SERVICE INFO – INA 0099

Pakkauksen sisällön muutos osalle numero 532 0020 10

Tuotenro INA: 532 0020 10

Kuva 1: 532 0020 10 – muovinen INA-ohjainpyörä kiinnitysruuvilla

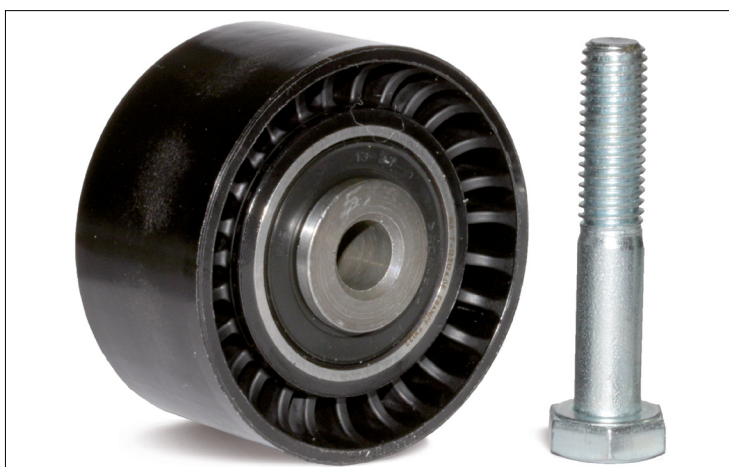
Osan numero 532 0020 10 pakkauksen sisältö optimoitiin. Ohjainpyörän rakenteellisten ominaisuuksien ansiosta voidaan ruuvia M10 x 55 käyttää kaikissa esitetyissä autoissa. Ruuvi M10 x 50 ja aluslevy jäävät siten pois. Siksi pakkaus sisältää muovisen ohjainpyörän (kuva 1, vasemmalla) ja ruuvin M10 x 55 (kuva 1, oikealla).
